Zpráva o stavu solárního systému a návrhy opatření pro jeho správné fungování.

Budova Domov seniorů TGM ulice Pod Studánkou 1884, Beroun

4.6. 2018

Reálný stav na střeše je ale tento:

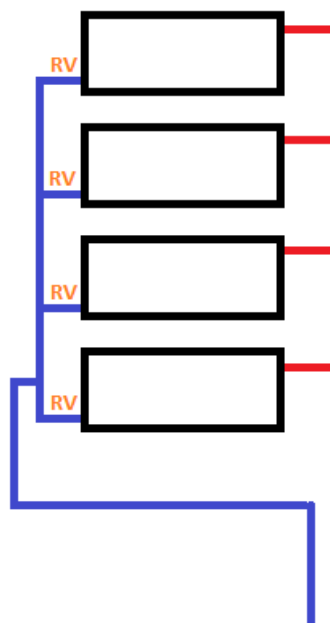
Kolektory nejsou zapojeny dle projektové dokumentace. Projektová dokumentace počítá s hlavní větví (teplou a studenou) a na ní mají být postupně zapojeny jednotlivá kolektorová pole. Dále každé kolektorové pole má být dle projektu osazeno regulačním ventilem pro možnost správného hydraulického vyvážení jednotlivých kolektorových polí. Hodnota tohoto vyvážení, resp. průtoku by měla být u všech polí stejná.

Každopádně si dovolím tvrdit, že ani stav dle projektu není úplně správný, byť funkčně možný.

1) Dle mého názoru je současné zapojení se špatnou možností regulace průtoku kolektorových polí hlavní důvod nefunkčnosti celého solárního systému.

Vzhledem k tomu, že je velmi obtížné vyvážit jednotlivé průtoky kolektorových polí, je velmi pravděpodobné, že některé z kolektorových polí, které má menší průtok, nedokáže odvést teplo do teplotnosné kapaliny a tím se tato kapalina přehřeje.

- 1) Změnit zapojení dle projektové dokumentace / zapojit kolektory do Tichelmanna.
- 2) Minimálně vyčistit všechny regulační ventily tak, aby byly odečítatelné. Ideálně instalovat vhodnější typ.
- 3) Vypustit solární systém, udělat tlakovou zkoušku stlačeným vzduchem a přetěsnit všechna netěsná místa.
- 4) Správně nastavit presostat.
- 5) Provést kontrolu odvzdušňovacích ventilů, případně je vyměnit či doinstalovat ventily na studenou stranu.
- 6) Změřit stav kapaliny, případně odebrat vzorek a zaslat do laboratoře. Poté kapalinu pouze doplnit nebo vyměnit, či provést kompletní čištění potrubí.

Zapojení dle Tichelmanna:

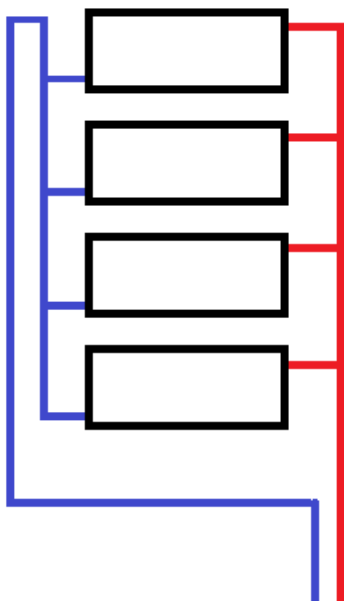
Nejlepším řešením je zapojení kolektorů do Tichelmanna, tedy systém zapojení, kde každé kolektorové pole má stejný hydraulický odpor a není tedy nutné nic regulačně vyvažovat.

Bylo by nutné ale kolektory dát za sebe, dle obrázku dole
